**MINISTERIO DE ENERGÍA Y MINAS**

**Nº 0217-2024-MINEM/DGAAE**

Visto, el Registro N° 3438848 del 3 de febrero de 2023, presentado por ENEL Generación Piura S.A. mediante el cual solicitó la evaluación del Plan Ambiental Detallado de la “*Central Térmica Malacas*”, ubicada en el distrito de Pariñas, provincia de Talara, departamento de Piura; y, el Informe N° 0571-2024-MINEM/DGAAE-DEAE del 21 de noviembre de 2024.

**Asunto** : Informe de evaluación del Plan Ambiental Detallado de la “Central Térmica Malacas”, presentado por ENEL Generación Piura S.A.

**Figura N° 2. Mejoras en el sistema de tratamiento de agua**

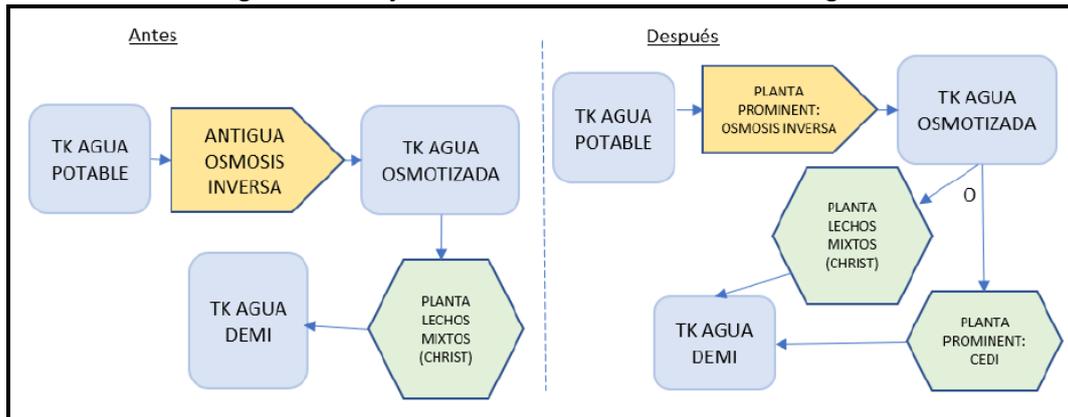
4.4. El Titular indicó que, la planta de agua Christ opera como backup o respaldo (Folio 37); sin embargo, en la figura N° 3-3 “Mejoras en el sistema de tratamiento de agua” (Folio 38) se observó que la planta de tratamiento “Planta de Lechos Mixtos (Christ)”, es parte activa del sistema de tratamiento agua, después de haber realizado las mejoras indicadas. Al respecto, el Titular debe aclarar cómo opera la planta de agua Christ, en el proceso de tratamiento de agua.

Con relación al numeral 4.4; el Titular indicó que la planta de agua Christ opera como backup o respaldo cuyo funcionamiento se da en los siguientes casos:

- Mantenimiento de CEDI de la planta de agua prominent.
- Mantenimiento de los rectificadores de la planta de agua prominent.
- Mantenimiento de la planta prominent (Registro N° 3833718, folio 9).
